# 改善箇所説明図

## 改善の内容

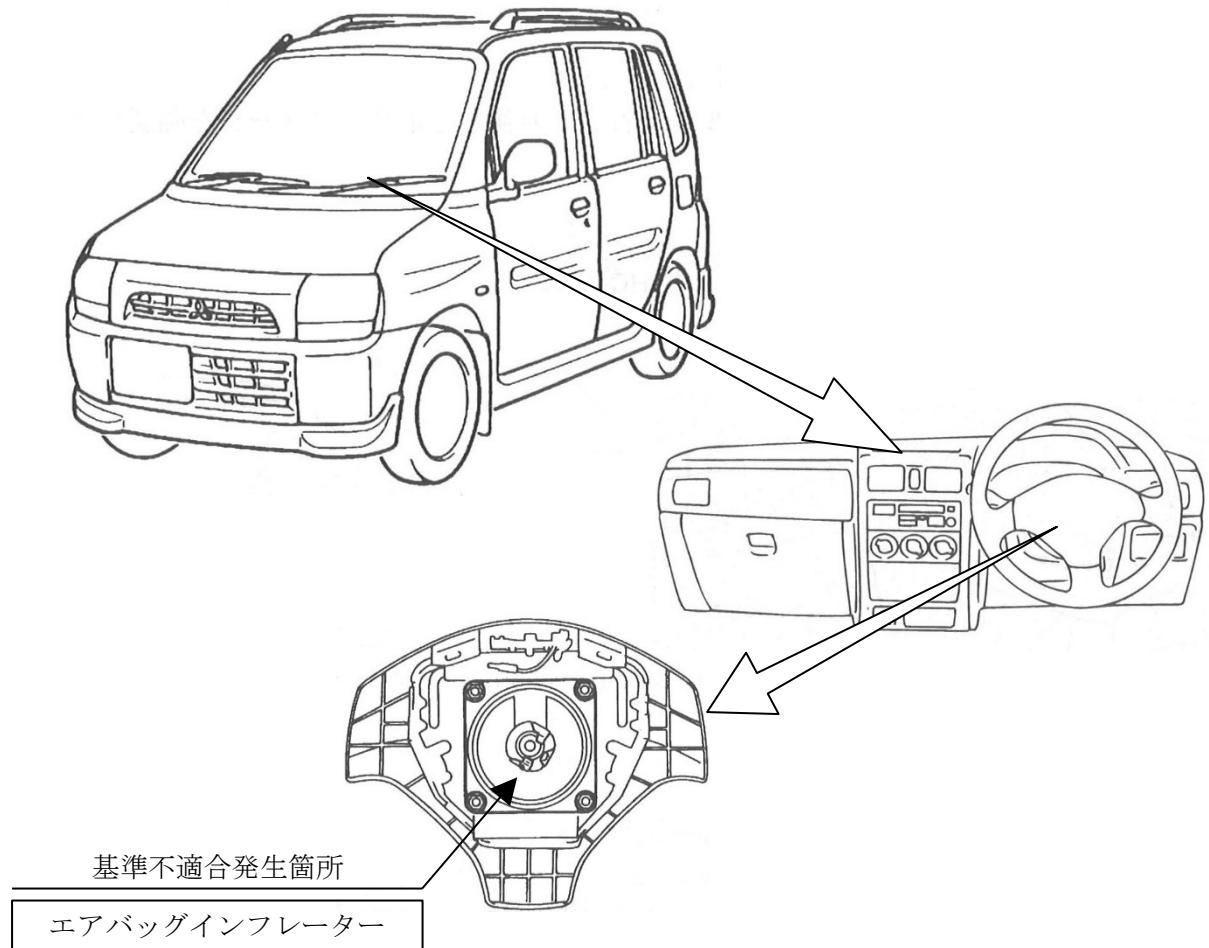
運転者席用エアバッグのインフレーター(膨張装置)において、吸湿防止が不適切なため、ガス発生剤が吸湿することがある。そのため、使用過程でガス発生剤が吸湿や乾燥を繰返した場合など、エアバッグ作動時に正常に展開しないおそれがある。

全車両、予防的措置としてエアバッグインフレーターを代替品と交換する。なお、部品が準備でき次第、部品交換を改めて案内する。

識別：ブレーキペダルアームの右側面に、白または黄色ペイントを塗布する。
